Analizando os documentos, projetos e planilhas anexos ao edital em referência, foi possível constatar diversas incompatibilidades que comprometem seriamente a composição de preços, conforme se verá adiante, as quais demandam de maiores esclarecimentos por parte da UFVJM, senão vejamos:

Referente ao edital 036/2013- Construção do pavilhão de salas de aula II e III do campus JK da UFVJM em Diamantina – MG

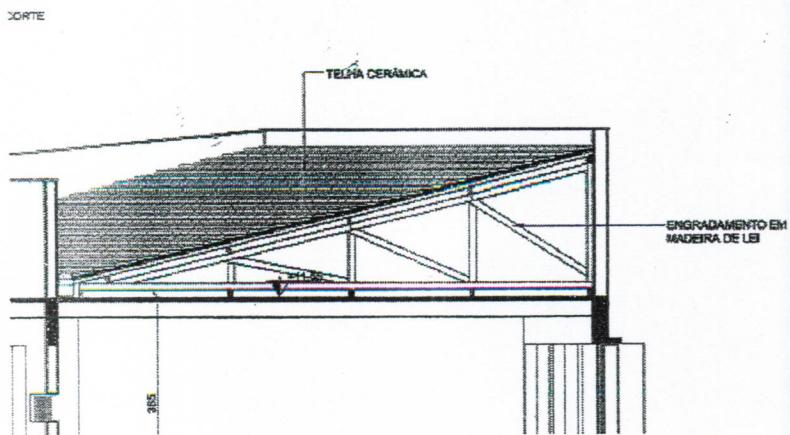
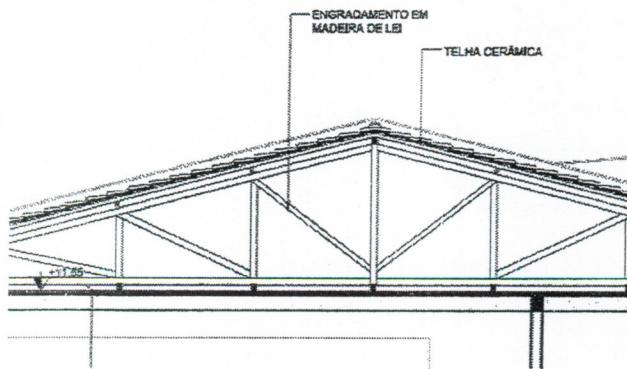
Nos itens 5.1 e 5.2 referentes ao Engradamento do Telhado, observa-se que no Projeto Arquitetônico, o corte AA, prancha 1/5 e o corte DD, prancha 03/05 (abaixo colacionados), indicam que o engradamento deverá ser executado em estrutura de madeira (item 5.1) conforme indicado baixo.

Entretanto, o quantitativo proposto não condiz com a extensão da cobertura levando ao entendimento de que a maior parte do engradamento deverá ser executada em **estrutura metálica (item 5.2)**.

Neste sentido, verifica-se que a Administração não forneceu todos os elementos “necessários e suficientes, com nível de precisão adequado” exigido nos projetos básicos, conforme determina no art. 6º, inciso IX da Lei nº 8.666/93, na medida em que não foram disponibilizados os projetos ou informações específicas para a execução da cobertura, através dos quais seriam identificados os locais onde seria executado engradamento de madeira e engradamento metálico.

Deve ser observada a planilha sintética onde o item 5.2 trás a descrição do item a ser executado e o quantitativo a ser executado pela licitante

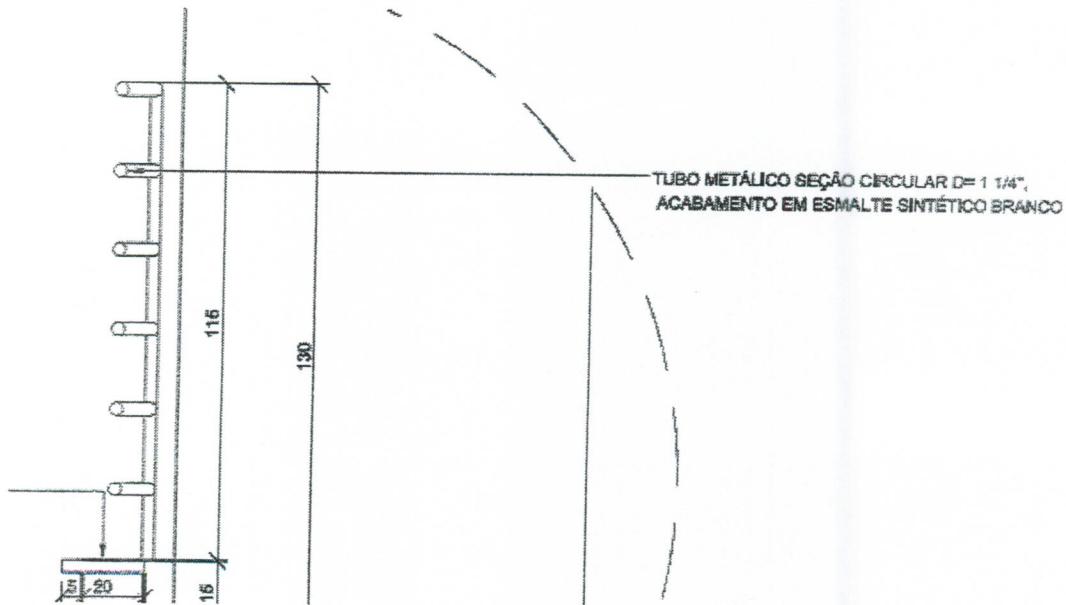
O item 14.15 refere-se à execução do “guarda corpo” da obra. Desse modo, observa-se haver incompatibilidades entre a especificação constante para o serviço e a determinação contida no Projeto Arquitetônico, na medida em que a primeira prevê a execução da estrutura em “barra chata”, ao passo que o segundo prevê a execução em “tubo metálico”. Desse forma, solicitamos que a universidade esclareça qual especificação deverá ser utilizada e como os custos com a sua pintura serão remunerados, uma vez que não estão previstos na planilha.

O item 14.12 descreve o corrimão a ser utilizado na obra e o item 14.13 descreve os guarda corpo a ser utilizado na obra.

## 6) BRISES

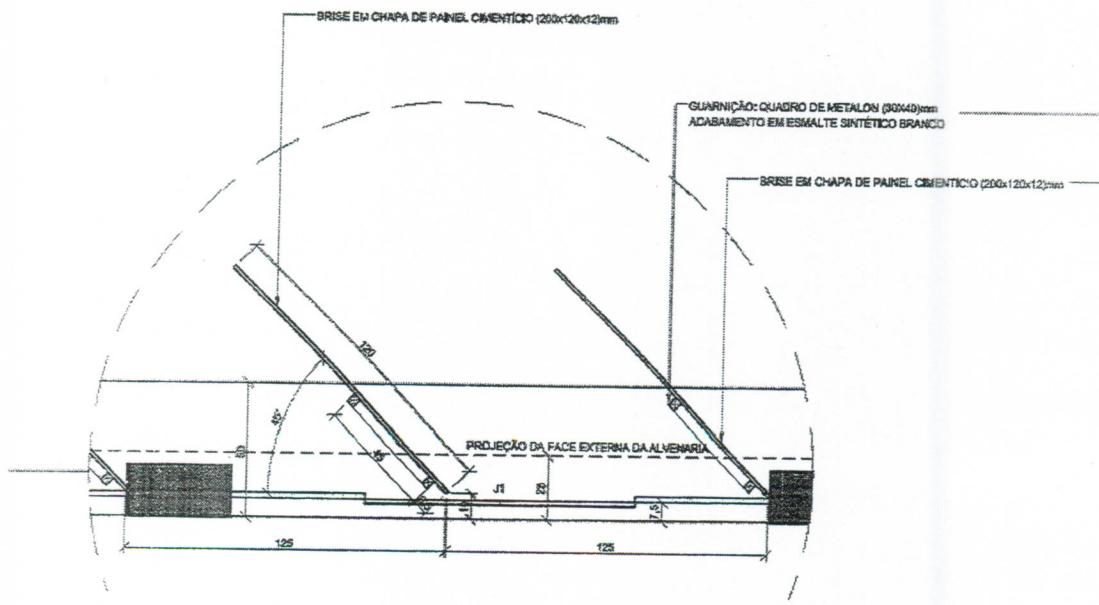
Embora a execução de Brises conste no Projeto Arquitetônico, verifica-se que os mesmos não foram previstos no orçamento elaborado pela Administração. Deste modo, deverá ser esclarecido pela Administração se o referido serviço será executado e em caso afirmativo, o respectivo custo deverá estar previsto na planilha licitada, vez que o permissivo legal de acréscimos aos contratos administrativos devem ser entendidos como acréscimos decorrentes de situações excepcionais onde houve a alteração unilateral do contrato para melhor atendimento do interesse público, não devendo referida ferramenta ser utilizada para corrigir falhas identificadas anteriores à ocorrência do certame.

Será contratado apenas os itens constate das planilhas licitadas.
